Projekt pn. „**Odnawialne źródła energii w Gminie Wołyń – II Etap**”  
współfinansowany jest ze środków Europejskiego Funduszu Rozwoju Regionalnego w ramach Regionalnego  
Programu Operacyjnego Województwa Lubelskiego na lata 2014-2020

Znak postępowania: **RI.271.7.2021**

**dotyczy:** przetargu nieograniczonego pn. „**Dostawa i montaż instalacji fotowoltaicznych oraz kolektorów słonecznych na terenie Gminy Wołyń**”.

Porównanie sprawności kolektorów

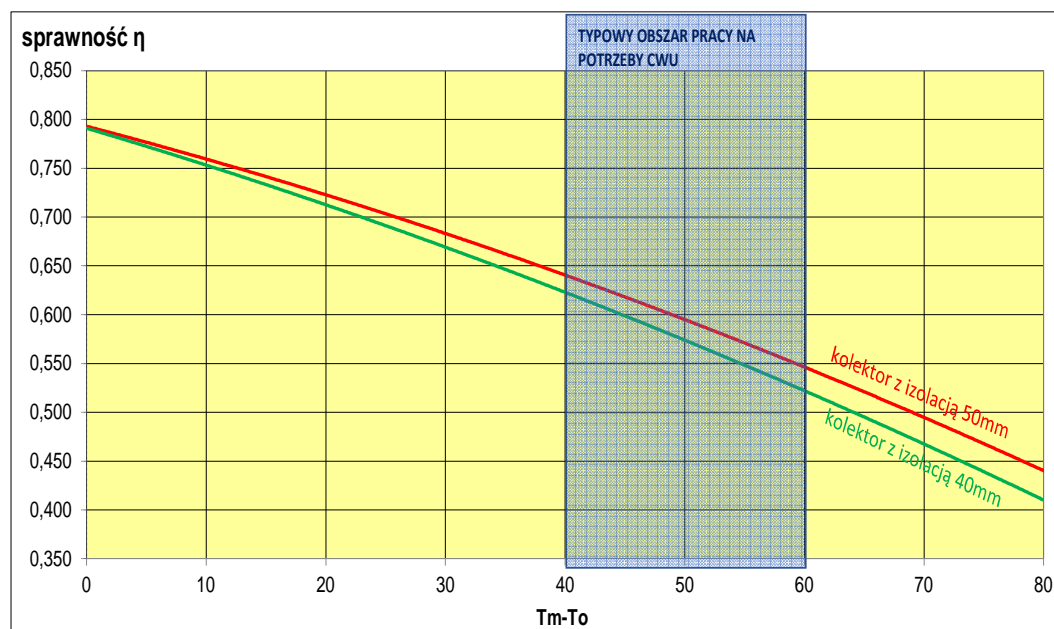
3. Zamawiający w opisie przedmiotu określił, że wymaga, aby grubość izolacji z wełny mineralnej w kolektorze wynosiła min. 40 mm. Zwracamy uwagę Zamawiającego, że jest to parametr dotyczący wewnętrznej konstrukcji kolektora i wynika wyłącznie z projektu technicznego danego producenta. Grubość wełny nie jest miarodajnym wyznacznikiem zarówno wydajności jak i trwałości, gdyż istotny na to wpływ ma cała konstrukcja kolektora i zaprojektowane materiały. Tym samym jeżeli określono już minimalną wydajność poprzez minimalne wymogi względem powierzchni, współczynników sprawności oraz mocy, jak również wymaganą jakość i trwałość poprzez posiadanie odpowiednich certyfikatów oraz wymagany okres gwarancji, dodatkowe określanie cech budowy wewnętrznej kolektora, w tym grubości izolacji przez Zamawiającego wykracza poza jego obiektywne potrzeby i tym samym stanowi o ograniczeniu uczciwej konkurencji. Z uwagi na powyższe, wnosimy o potwierdzenie, że jeżeli kolektor spełnia pozostałe wymagania względem wydajności i jakości, zamawiający dopuszcza zastosowanie innej grubości izolacji, wg technologii danego producenta.

Poniżej przedstawiono porównanie krzywych sprawności dwóch kolektorów o praktycznie identycznej konstrukcji, różniące się jedynie grubością izolacji spodniej (40 i 50mm)

Z powyższego wykresu w sposób jednoznaczny wynika, że sprawność kolektora (w warunkach rzeczywistych) z izolacją spodnią o grubości 50mm jest o około 3% wyższa niż w kolektorze z izolacją o grubości 40mm.

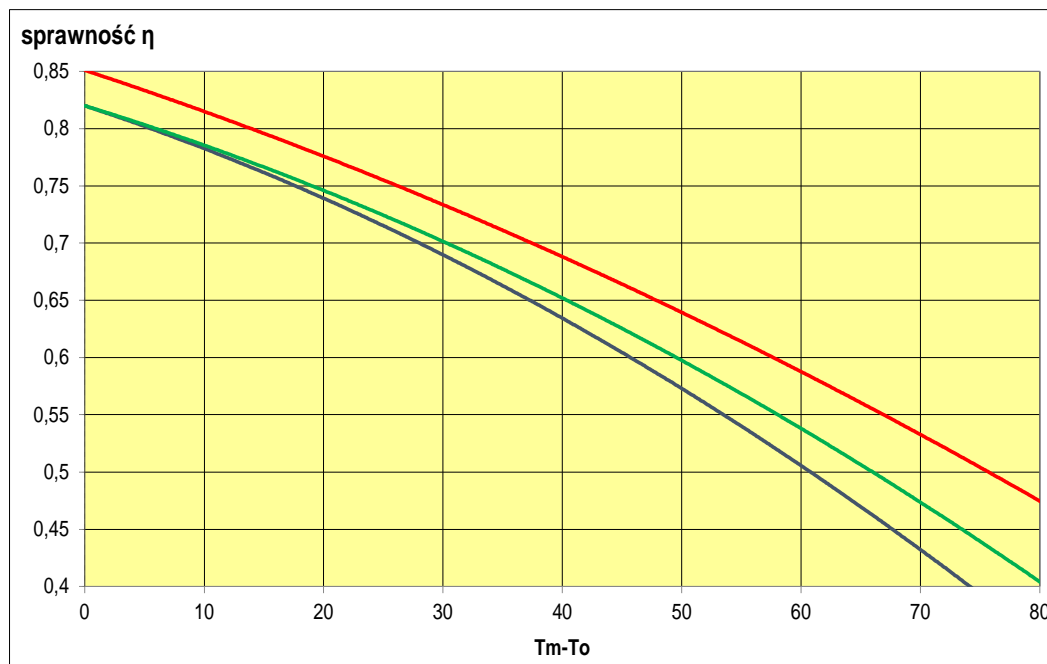
- B. Zamawiający badał dostępność na rynku kolektorów słonecznych o sprawności optycznej kolektora słonecznego w odniesieniu do apertury 84,6% lub więcej i posiada pewność, iż kolektory o tych parametrach są produkowane przez więcej niż jednego producenta, a tym samym, że sformułowanie takiego kryterium nie ogranicza uczciwej konkurencji?

Współczynniki  $a_1$  i  $a_2$  są bezpośrednio powiązane ze sprawnością  $\eta_0$  danego kolektora i nie można ich rozpatrywać osobno. Zobrazowano to na poniższym wykresie:

Porównując kolektory P1 i P2 charakteryzujące się tożsamymi wskaźnikami a1 i a2 oraz niższą sprawnością kolektora P2 można odczytać, iż kolektor P2 ze względu na niższą wartość sprawności w każdych warunkach temperaturowych ( $t_m-t_o$ ) będzie posiadał niższą wydajność (sprawność) niż kolektor P1.

Z porównania kolektorów P1 i P3 (gdzie kolektor P3 posiada wprawdzie lepsze (niższe) współczynniki a1 i a2 niż kolektor P1, przy jednocześniej niższej sprawności) wynika, iż pomimo lepszych (niższych) współczynników a1 i a2 kolektor P3 ze względu na niższą wartość sprawności w każdych warunkach temperaturowych ( $t_m-t_o$ ) będzie posiadał niższą wydajność (sprawność) niż kolektor P1.
